## 改善箇所説明図

トランスミッションギヤ  
セレクター

【トランスミッションギヤセレクターの内部電子基盤】

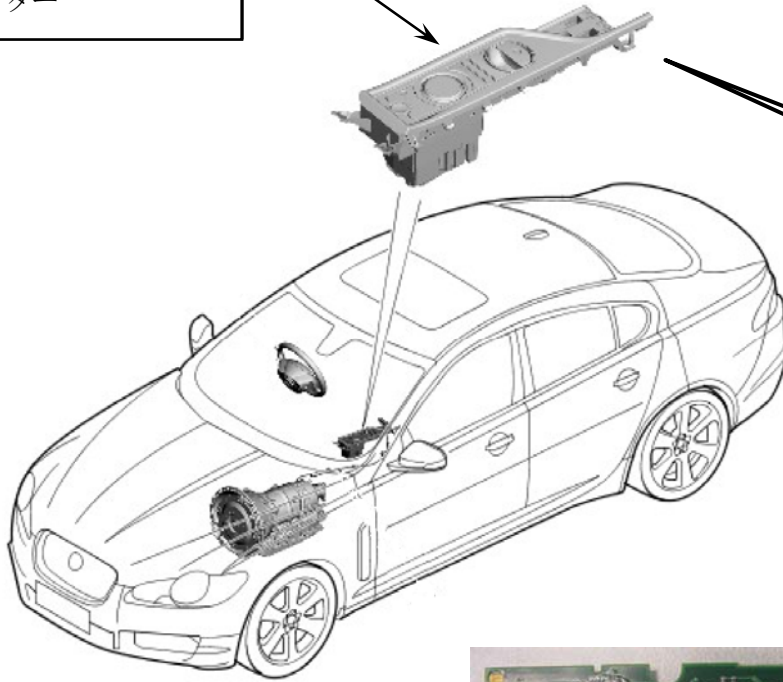
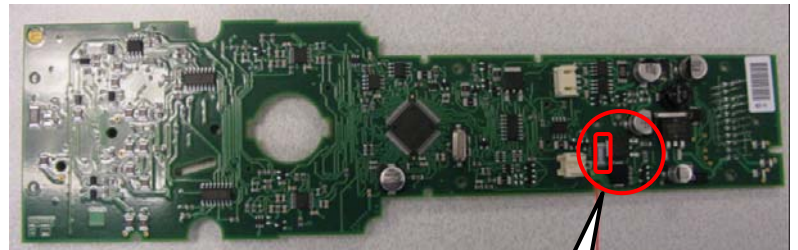
### 基準不適合発生箇所

自動変速機のロータリースイッチ式トランスミッションギヤセレクターにおいて、セレクターロック回路の設計が不適切なため、使用中の熱により抵抗器のはんだ部分に割れが発生し、トランスミッション警告が点灯し、ギヤセレクターが動かなくなるおそれがある。

### 改善の内容

全車両、トランスミッションギヤセレクターを対策品に交換する。
